改善箇所説明図

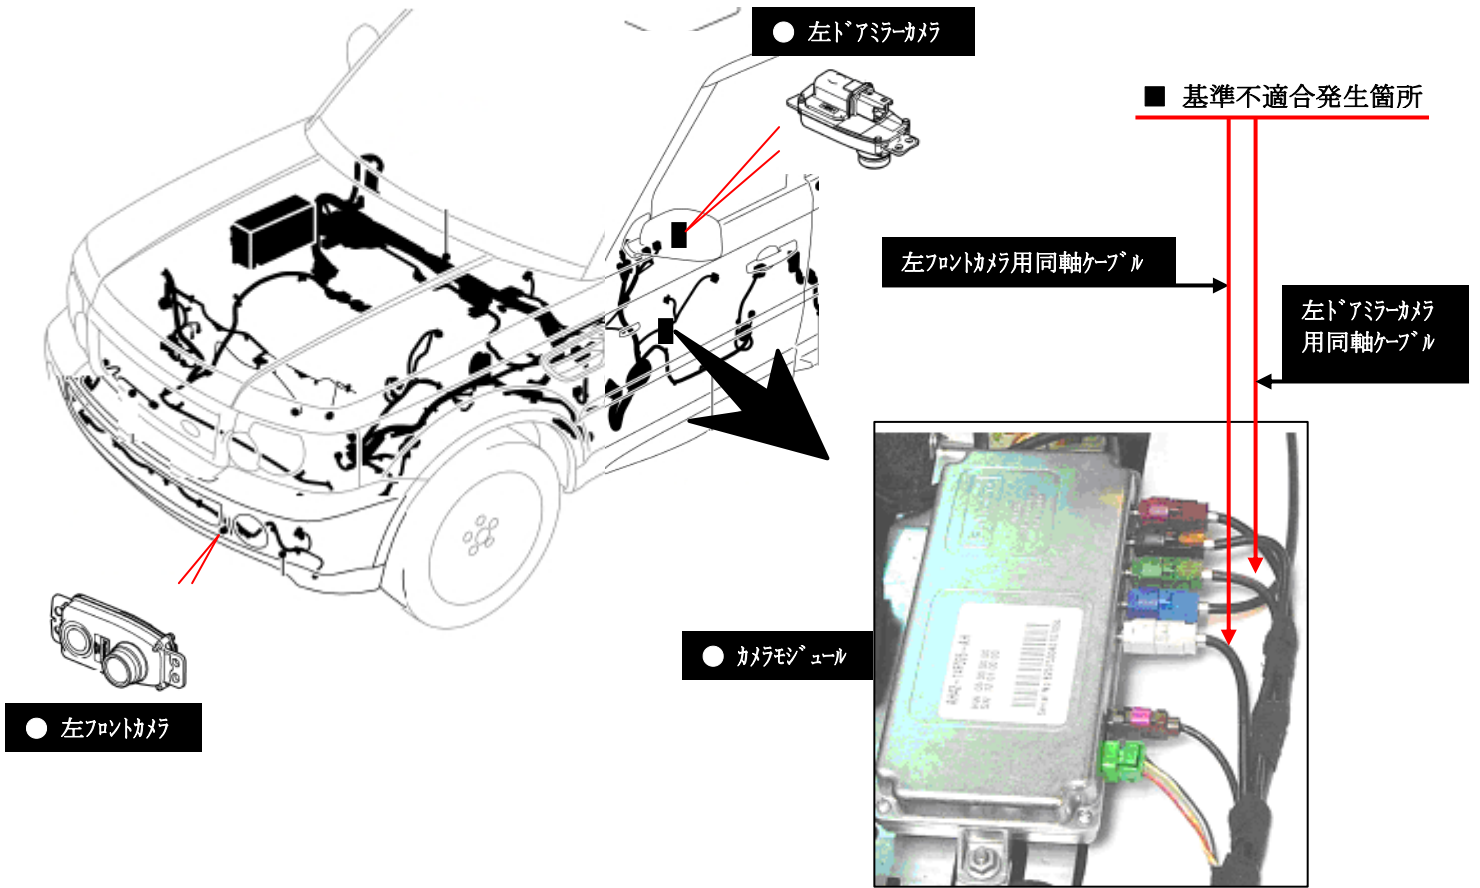
直前直左カメラと画像表示装置を接続している信号伝送ケーブルにおいて、使用中の熱の影響によって伸縮する他のケーブルから圧力を受けて、当該ケーブルの内部構造が歪められ、外部からのノイズの影響を受け、当該カメラの映像が歪む、または表示しなくなるおそれがある。

改善の内容
全車両、当該カメラと画像表示装置の間に信号ノイズ除去フィルターを取り付ける。
